工程指示 / 要求簡箋(E.I.)

工程指示編號：EI / 1211 / 19

工程名稱：觀塘裕民坊

工程項目：幕牆 27/F 趟門企料套芯位修改

名稱	SD中企 (外凹)	制圖	邱紅	2019. 10. 07	修改	
材料	X85548	復核	謝永林	2019. 10. 30	日期	
顏色	EC-DG-S332054 (3塗)	批准	Jason		圖號	G-TS11

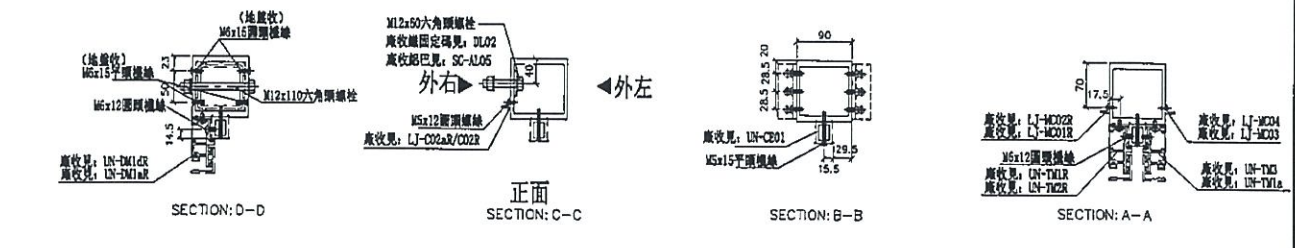
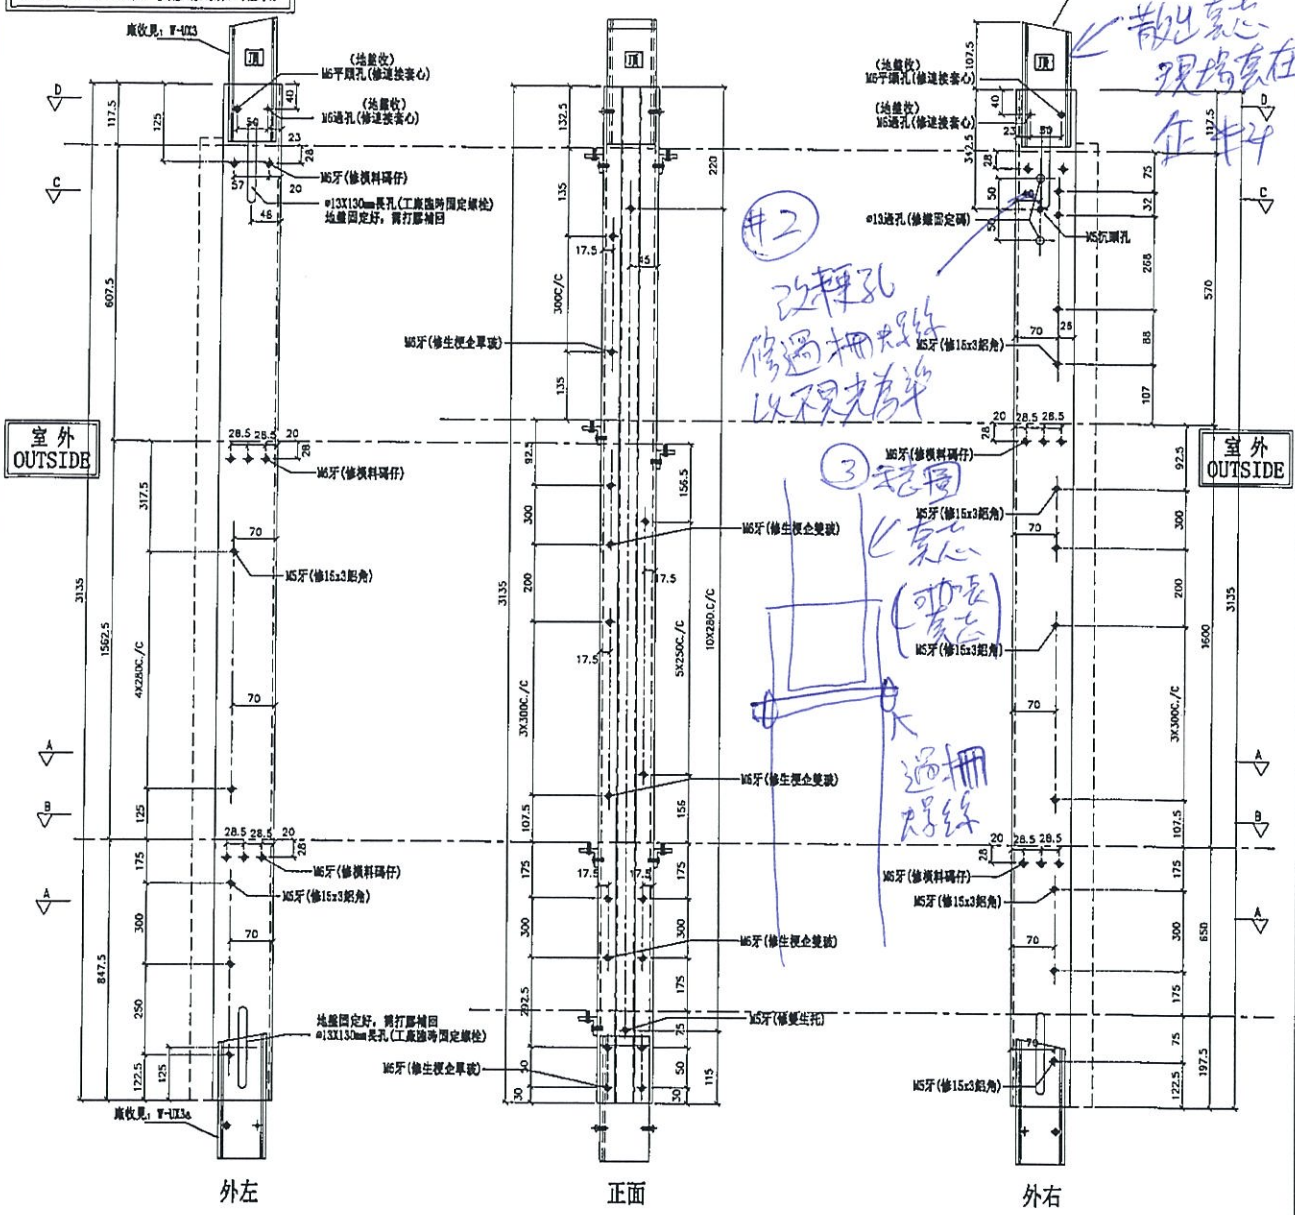
請按附圖修改水缸位趟門企料
放樣後長孔見光，改不見光梗孔
謝謝！

*注意:
螺絲鑽平頭孔事宜, 請留意M5及3/16"要
沉頭 (90° X $\phi 10$), 供修螺絲後用膠膠用

套芯伸縮長孔請香港再次確認
是否按此做??

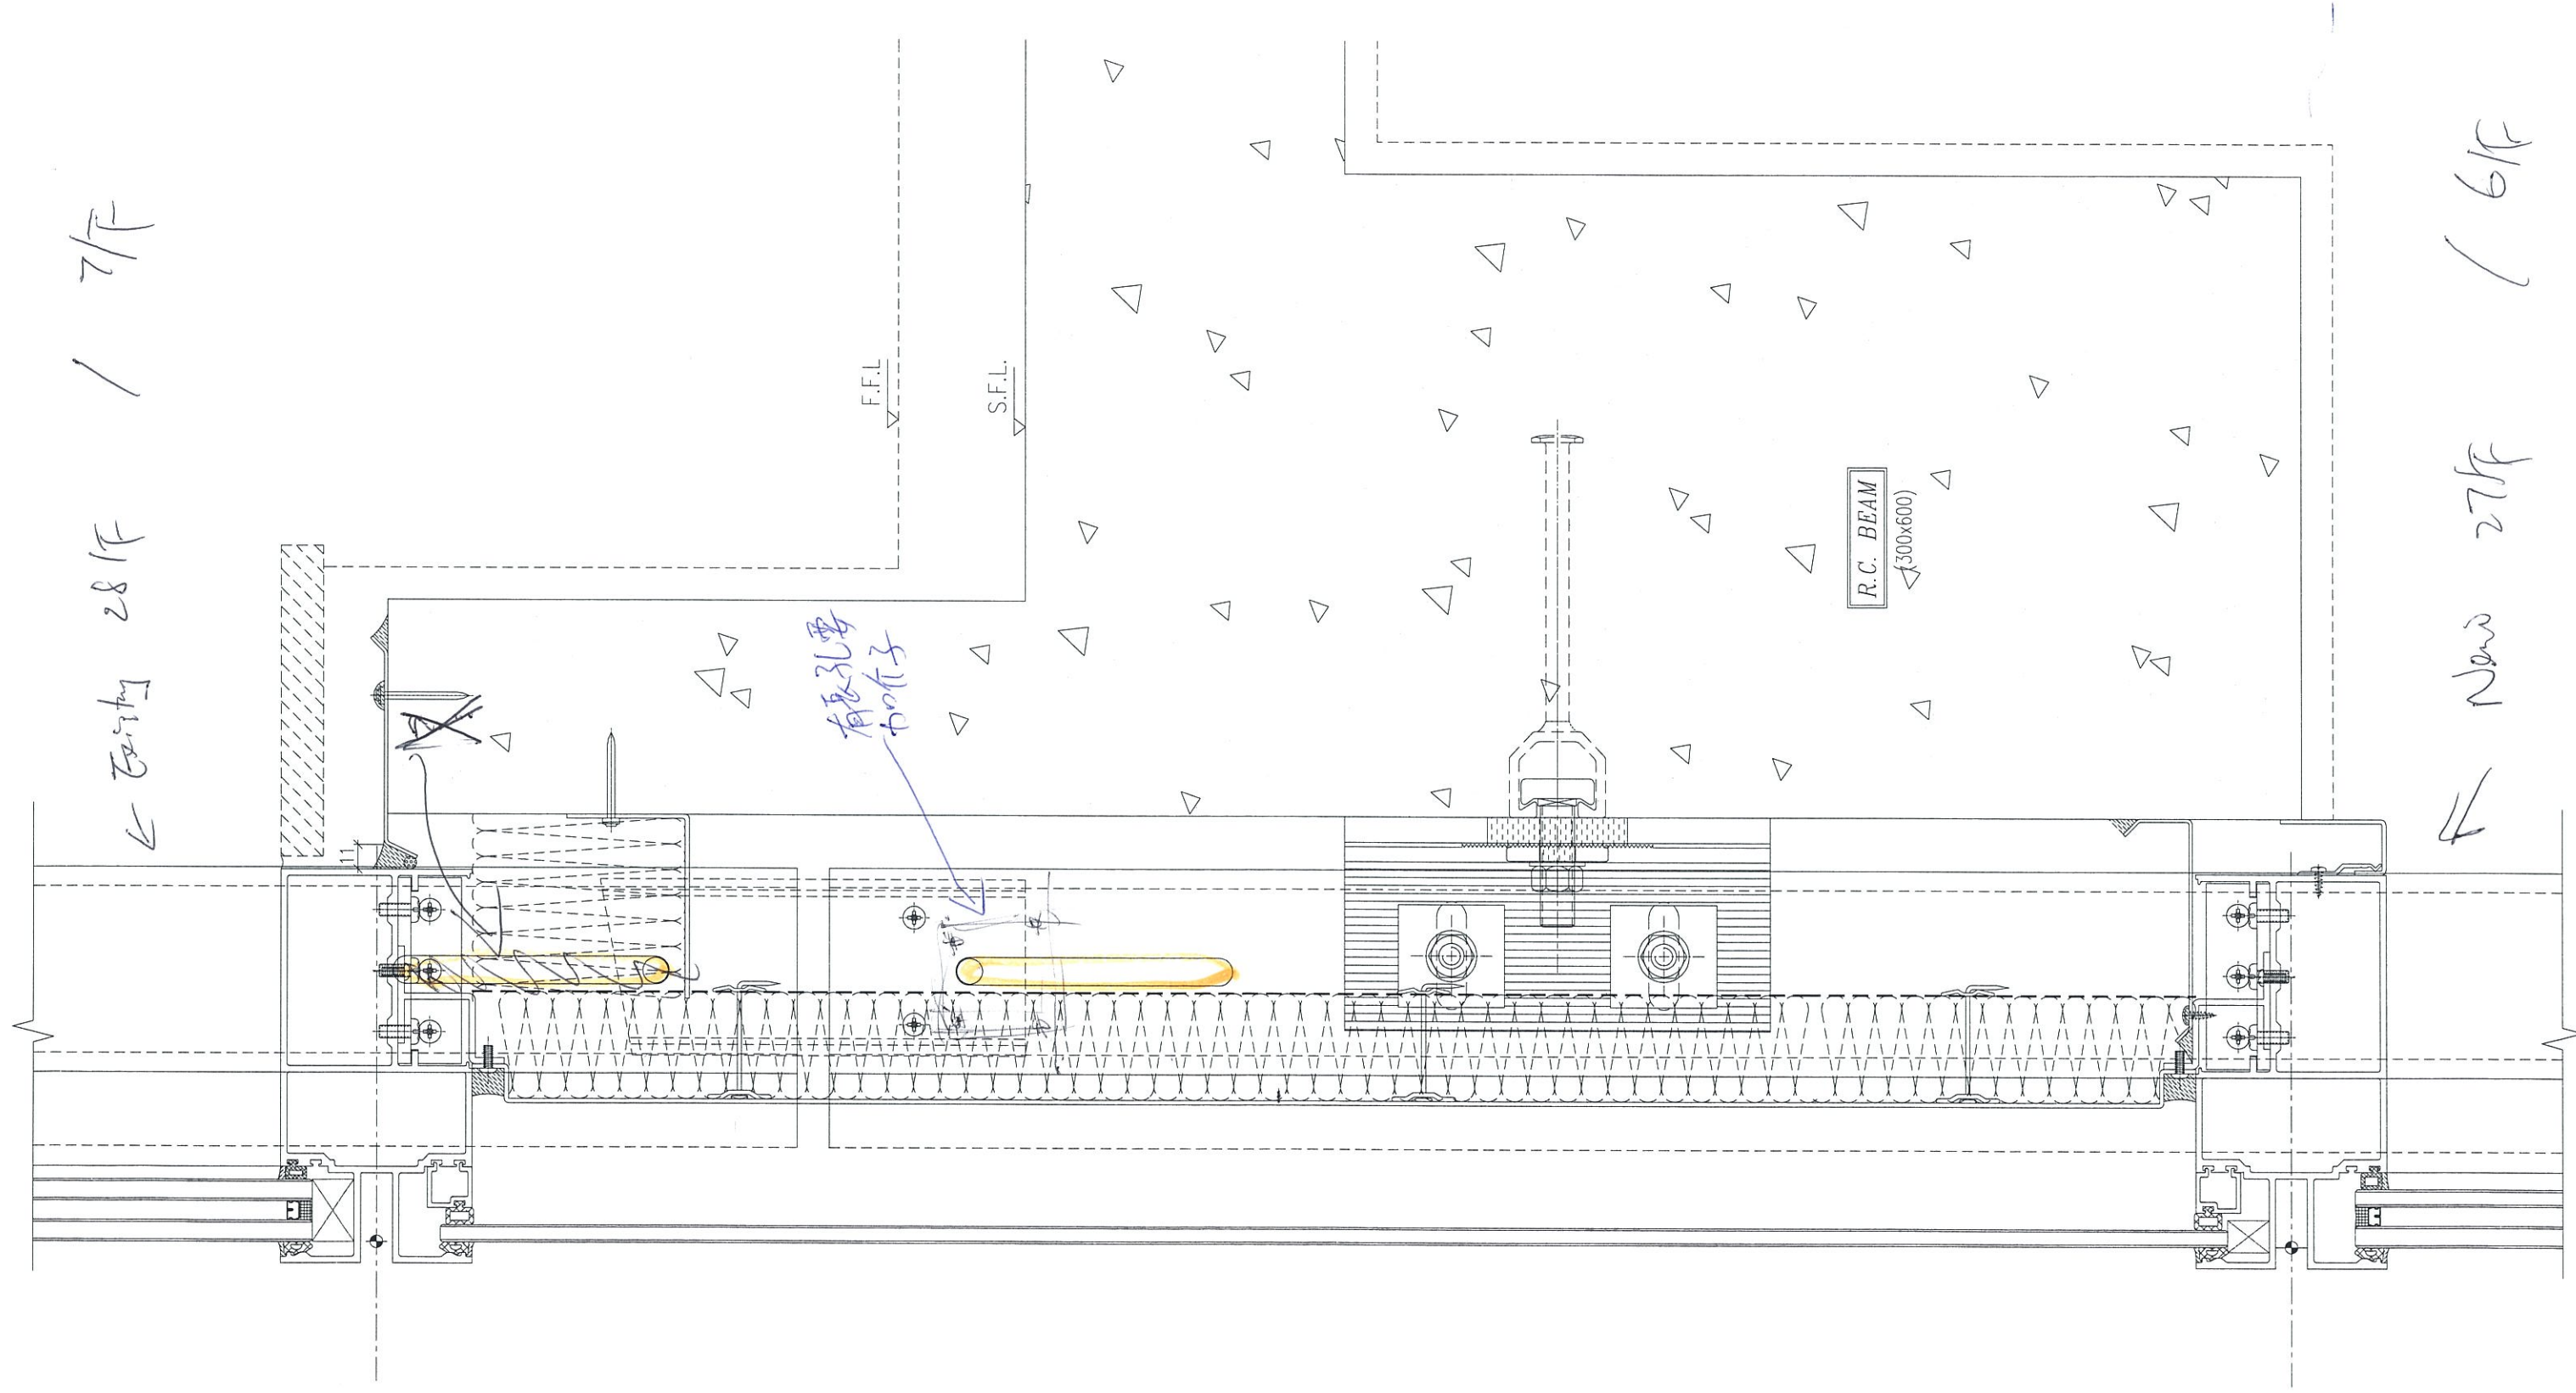
有孔要加竹子
